Ofício de Resposta - Parecer nº 014/2025-CEIV

Assunto: Respostas às observações do Parecer nº 014/2025-CEIV referente ao EIV do Condomínio Residencial Vila Jardim

Processo Administrativo nº: Protocolo nº 105.391/2023

Figura – Área de manobra - Caminhão de lixo

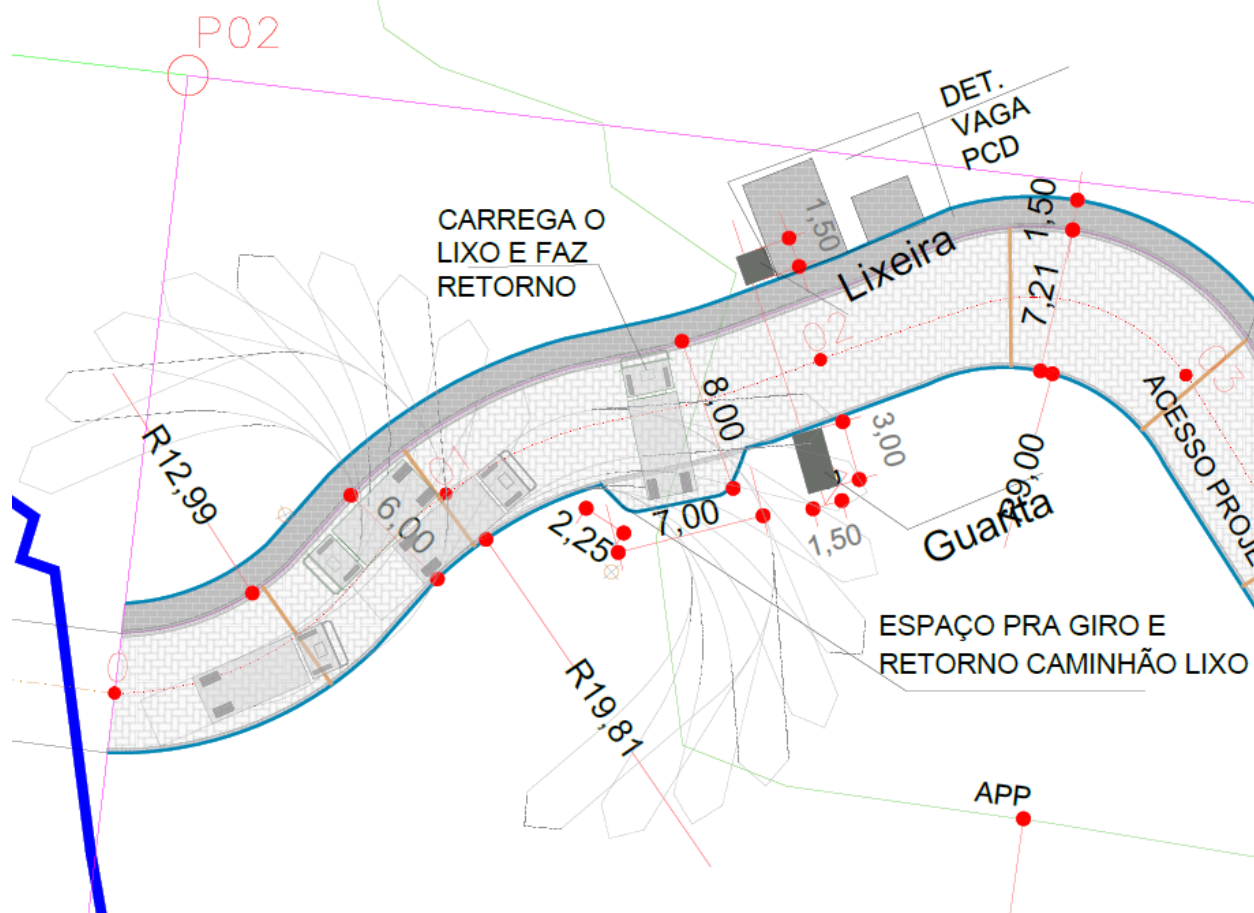
d) No subcapítulo para o tema acessos, informar como os veículos de utilidade pública, especialmente o de socorro de incêndio e salvamento, os de ambulância e os caminhões de lixo irão adentrar ao empreendimento. Como serão os acessos desses veículos citados ao empreendimento, quando e se necessitarem? Haverá condições ideais de trafegabilidade em todas as vias interna do empreendimento?;

2ª consideração CEIV: Atendido parcialmente, devendo incluir imagens (recortes de projetos), no EIV, que demonstrem o descrito no texto. Ademais, deixar claro no texto do EIV, o local do depósito de lixo e se os caminhões de lixo poderão adentrar o empreendimento para executar o serviço/a operação;

3ª CONSIDERAÇÃO CEIV: Reitera-se a solicitação, devendo, além de incluir no EIV, demonstrar a rota (com os raios de giros) que os caminhões de lixo terão que realizar para o retorno. Ademais, verificar e reservar área de manobra nas proximidades da guarita para que os caminhões consigam realizar as manobras necessárias para retorno;

Resposta: Foi feita uma prancha específica para a área de manobra para os caminhões de lixo logo a frente da guarida, conforme imagem abaixo e prancha “Área de manobra - Caminhão de Lixo” em anexo.

Figura – Principais Vias da Vizinhança

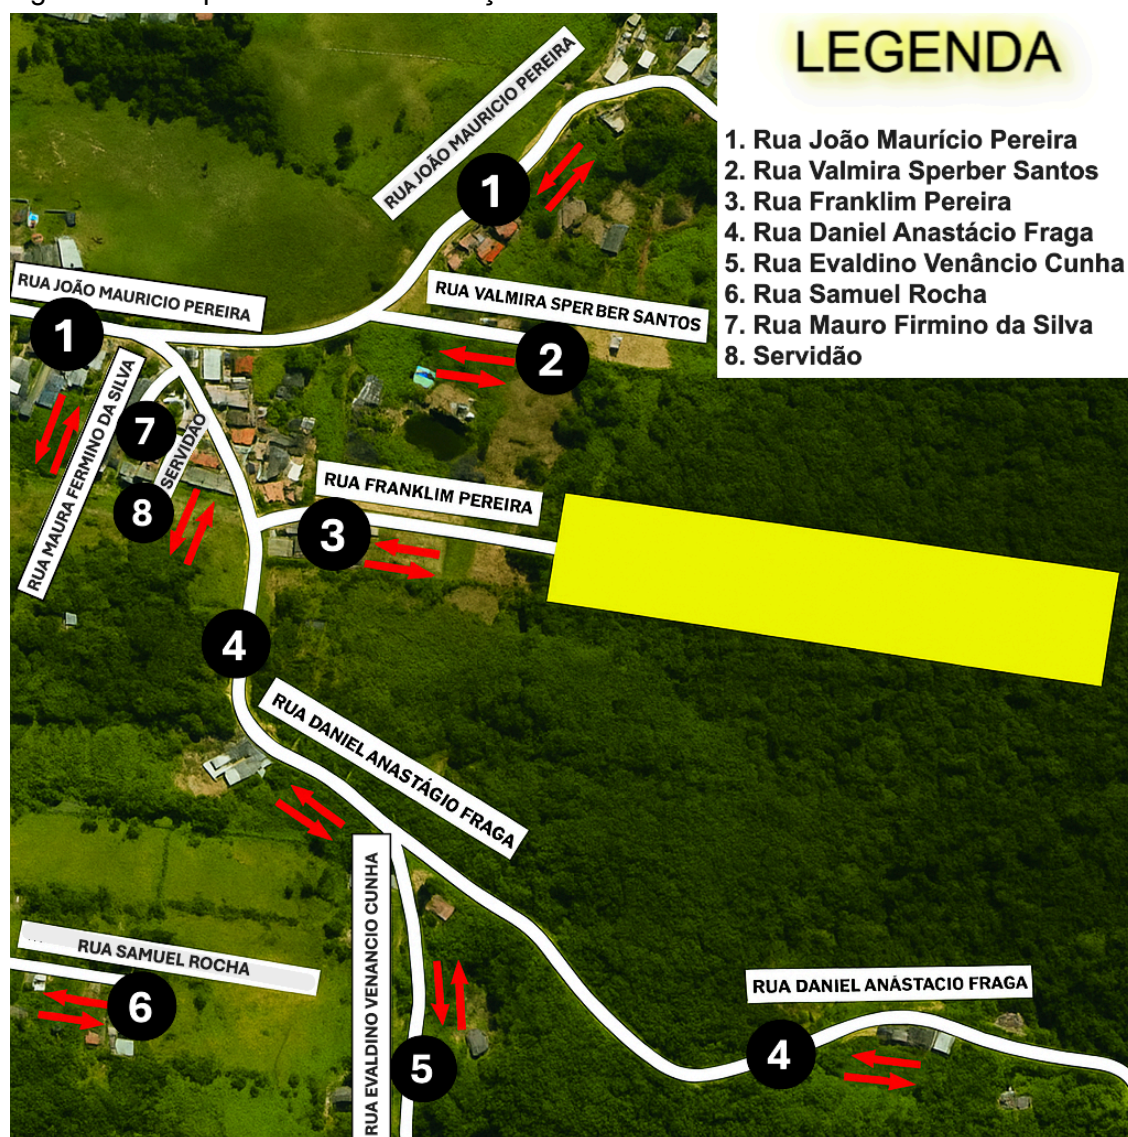
- No capítulo referente as principais vias da área de vizinhança direta, numerar e melhorar a legibilidade da figura referente as principais vias da área de vizinhança;
- No capítulo referente a hierarquia viária, utilizar o mapa de hierarquia viária, versão atualizada, com as classificações condizentes ao descritivo no capítulo. OBS: o mapa de hierarquia viária é disponibilizado pela equipe técnica da Secretaria de Planejamento e Desenvolvimento Urbano;

3ª CONSIDERAÇÃO CEIV: Reitera-se a solicitação;

Resposta: Segue imagens abaixo.

Capítulo de principais vias:

Figura: Divisão modal do bairro São Judas Tadeu. Fonte: Adaptado do PLANMOB, 2018.

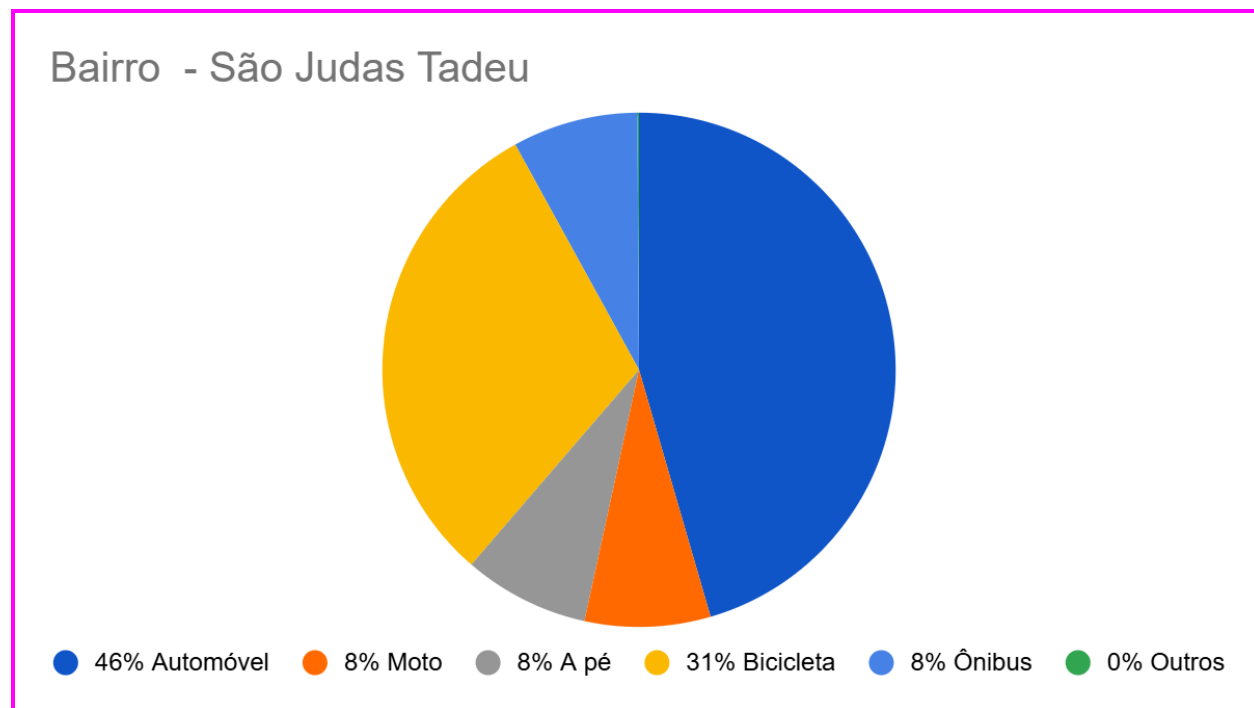
b) Em 3.7.1, no subcapítulo dos tipos de modais existentes, utilizar como referência os dados do Plano de Mobilidade Urbana de Balneário Camboriú (PLANMOB, 2018). Deverá ser demonstrado a porcentagem de cada modo de transporte utilizado no Bairro São Judas Tadeu - Balneário Camboriú/SC;

2ª consideração CEIV: Atendido parcialmente, sendo necessário apresentar em gráfico, os modais existentes para o bairro São Judas Tadeu;

3ª CONSIDERAÇÃO CEIV: Reitera-se a solicitação;

Resposta: A figura a seguir, apresenta a divisão modal especificamente do bairro São Judas Tadeu, onde o empreendimento será instalado.

Figura – Pontos de análise.

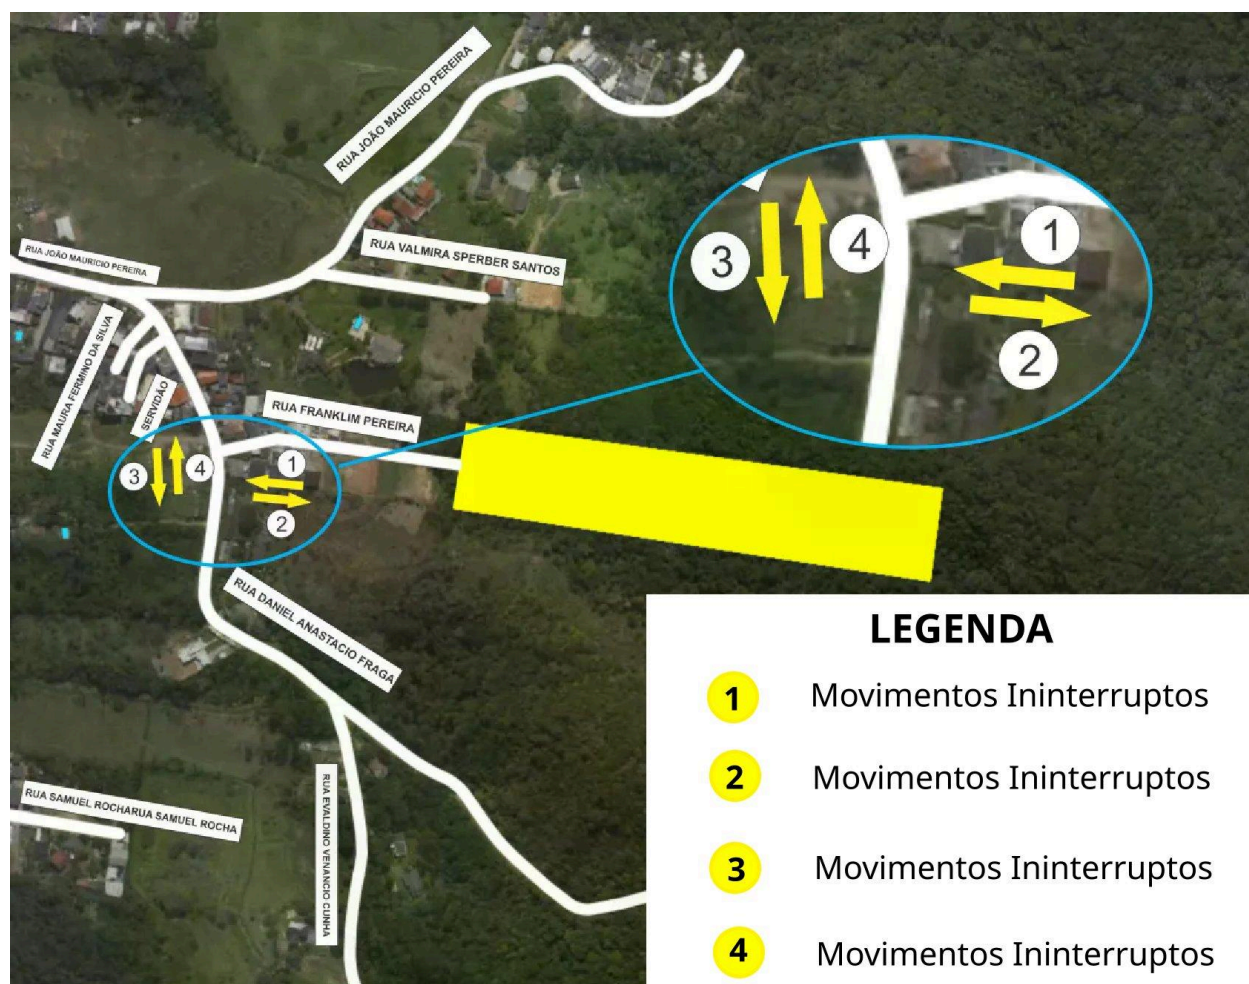
3ª CONSIDERAÇÃO CEIV: Reitera-se a solicitação, devendo ela estar compatibilizada com a demanda do item anterior;

Resposta: Segue imagem solicitada abaixo.
